新規制基準適合性審査申請

重大事故等対処施設

<(8)重大事故対策>

令和元年10月23日
東北電力株式会社

1. 論点No.77関連質問への回答(2/3)

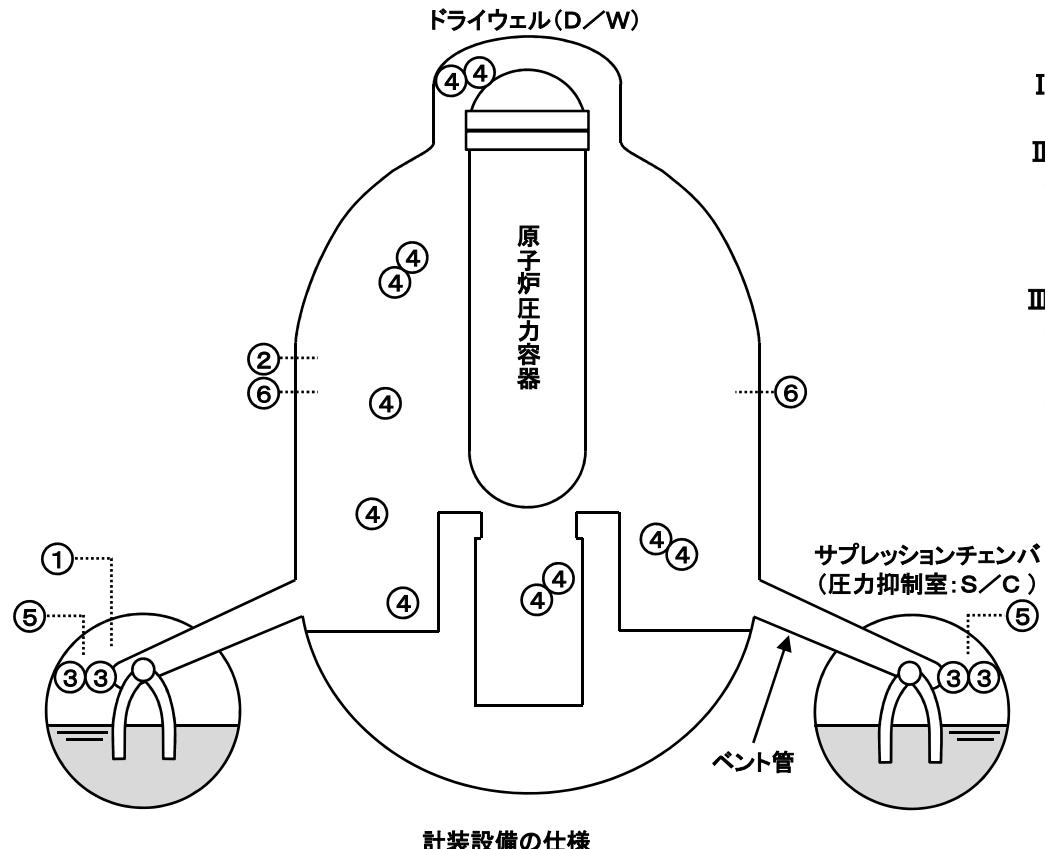
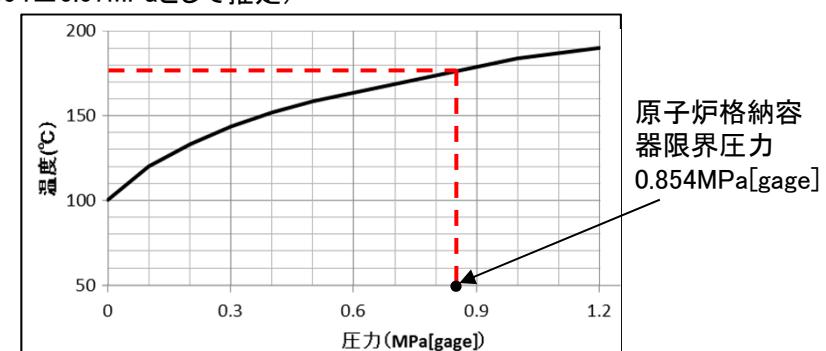
- ・フィルタベントの実施判断に使用する圧力計に不具合があった場合等、圧力以外によるベント判断基準について説明すること。【長谷川副座長、岩崎委員】

■計器の故障等により、圧力抑制室圧力の計測が困難となった場合には、「推定手順と優先順位」に示すI～IVの順で代替パラメータにより圧力抑制室圧力を推定する。

- D/WとS/Cは、ベント管を介して均圧されるため、両者の圧力は同様の挙動を示す。

図 MAAPとMELCORのモデル概念図^[1]

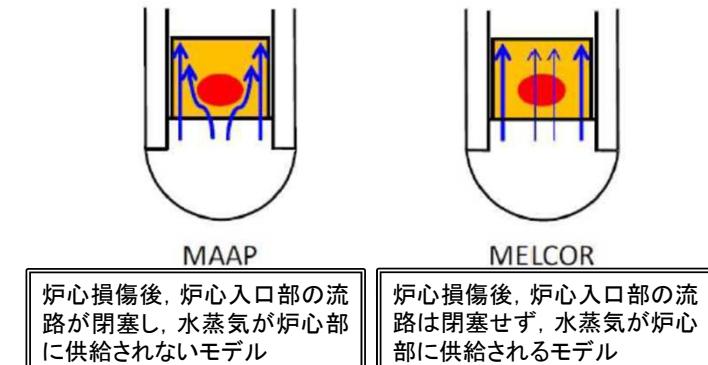
- 格納容器の破損防止の有効性評価で使用している解析コードMAAPによる解析結果と、原子力規制委員会が所有する解析コードMELCORによる解析結果が同様の傾向であることを示して欲しい。

- 右図のとおり、MELCORでは、炉心損傷後にも水蒸気が炉心部に供給されるモデルになっているのに対し、MAAPではスリーマイルアイランド原子力発電所事故の知見を反映し、炉心入口部の流路が閉塞するモデルとなっていることが要因
- 物理現象の不確かさに関するモデルの相違に起因した差異

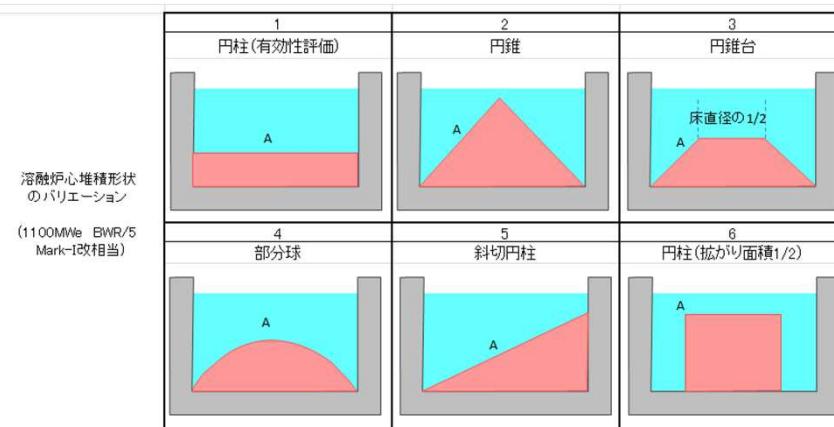
- ・溶融炉心の移行挙動の不確かさの扱いにおける「推定される実現象」に関して、福島第一事故の知見を踏まえて設定していることを説明すること。【長谷川副座長、岩崎委員】
- 推定される実現象と福島第一事故の知見の関係は、下記の通り。
- 実現象に対する福島第一事故知見を踏まえ、保守的に、あるいはその影響を適切に考慮して、評価条件を設定し、有効性評価を実施していることを確認した。

現象	推定される実現象	福島第一事故の知見	有効性評価との対応関係
① 下部プレナムへのリロケーション挙動	崩壊した燃料は瓦礫状態で炉心部に留まり、さらに温度が上昇して溶融に至る過程で段階的にリロケーションする。	<p>●炉心・格納容器内の燃料デブリ分布の知見^[1]</p> <p>・現時点では、炉内の燃料デブリの状況について直接的な測定結果はないが、格納容器内部調査やミュオン測定等による知見を踏まえると、1号～3号とも炉心部に残存している燃料はごく一部であり、溶融炉心はRPV下部または格納容器に分布していると推定されている。</p> <p>・事故対応の過程で、消防車による注水は行われていたものの、水位の回復は限定的であったため、下部プレナムへのリロケーション、RPV破損に至ったものと推定されている。</p>	<p>・有効性評価(高圧溶融物放出／格納容器雰囲気直接加熱、原子炉圧力容器外の溶融燃料－冷却材相互作用、溶融炉心・コンクリート相互作用)では、損傷炉心冷却がなされず、RPV破損後、RPV底部(中央部)からの溶融炉心の全量落下を想定しており保守的な評価となっている。</p>
② 下部プレナムでの堆積状態	段階的なリロケーションにより、溶融炉心はプール水により粒子化及び冷却・固化し、大部分は固相として堆積する。		
③ RPV破損挙動	計装管等の局所的小口径の破損が発生し、固相を巻き込んで緩やかに流出する。	<p>●格納容器内部調査結果の知見^[2]</p> <p>・平成29年2月の東京電力福島第一原子力発電所2号炉における格納容器下部の調査結果により、格納容器下部の中心軸から外れた位置のグレーチングの落下が確認されている。グレーチング落下の可能性の一つとして、圧力容器から流出した溶融炉心が中心から偏った位置に落下していることが考えられる。</p>	<p>・溶融炉心が偏心位置から落下することを考慮した場合、ペデスタル壁側にデブリが高く堆積することが考えられるため、溶融炉心・コンクリート相互作用の評価への影響を確認している。(次ページ参照)</p>
